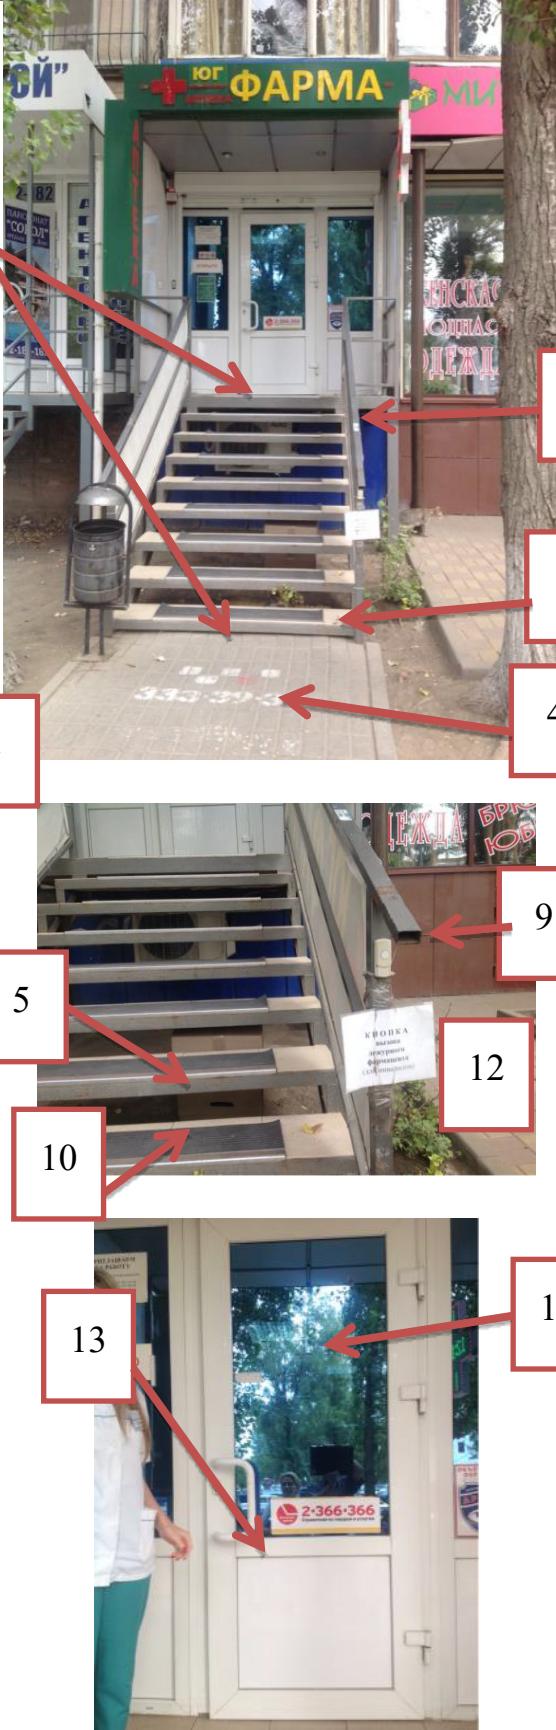
Фото объекта	Несоответствия по своду правил 59.13330.2012
	<p>Вход не оборудован тактильной информационной табличкой, содержащей информацию о наименовании, контактных телефонах и графике работы, <b>не соответствует п. 4.1.3. и п. 6.21.1 ГОСТ Р 51671-2000.</b></p> <p>2. Урна расположена в пределах полосы движения, не имеет контрастного цвета, и создает угрозу причинения вреда лицам при движении по лестничному маршруту, что <b>не соответствует п. 4.3.6.</b></p> <p>3. <b>Не соответствует п. 4.1.14.</b>, а именно: отсутствует дублирование лестницы пандусом или подъемным устройством.</p> <p>4. Перед лестничным маршем отсутствуют тактильные средства, выполняющие предупреждающую функцию, что <b>не соответствует п. 4.1.10.</b></p> <p>5. Отсутствуют бортики на боковых краях ступеней, не примыкающих к стене, высотой не менее 0,02 м или другие устройства для предотвращения соскальзывания трости или ноги, что <b>не соответствует п. 5.2.9.</b></p> <p>6. На поверхность ступеней настелены резиновые коврики для предотвращения скольжения, которые однако не покрывают часть лестничного маршрута, создавая условия причинения вреда лицам движущимся по лестнице и использующим поручни или трость как опору. Указанное <b>не соответствует п. 5.2.9., 5.2.8. и создает условия реализации ст. 1065 Гражданского кодекса РФ</b></p> <p>7. Отсутствует выделение цветом краевых ступеней лестницы, что <b>не соответствует п. 4.1.12.</b></p> <p>8. Поручни вдоль маршрута лестницы выполнены <b>в несоответствии с требованиями, ГОСТ Р 51261-99 «Устройства опорные стационарные реабилитационные».</b></p> <p>9. Отсутствуют завершающие горизонтальные части поручня лестницы, которые должны быть вынесены параллельно уровню площадки перед лестницей и длинее маршрута лестницы на 0,3 м, что <b>не соответствует п. 5.2.10.</b></p> <p>10. Отсутствуют подступенки на входной лестнице, что <b>не соответствует 4.1.12.</b></p> <p>11. Ступени лестницы не одинаковы по высоте подъема, что <b>не соответствует 4.1.12.</b></p> <p>12. Кнопка вызова персонала не выделена контрастным цветом и не обозначена специальным символом.</p> <p>13. Дверные наличники или края дверного полотна и ручки не окрашены в отличные от дверного полотна контрастные цвета, <b>не соответствует п. 5.1.5.</b></p> <p>14. Двери не обеспечивают задержку автоматического закрывания, продолжительностью не менее 5 секунд, <b>не соответствует п. 5.1.6.</b></p> <p>15. Отсутствует яркая контрастная маркировка на прозрачных полотнах дверей, что <b>не соответствует п. 5.1.5.</b></p> <p>16. Окна обслуживания посетителей расположены на высоте выше нормативного требования 0,85 м, что <b>не соответствует п. 7.1.9</b></p> <p>17. Отсутствует информация в удобном для посетителя-инвалида по зрению месте, и в доступной для него</p>

форме, что не соответствует п. 7.4.3.

**18.** Для лиц с дефектами слуха отсутствуют специальные персональные приборы усиления звука
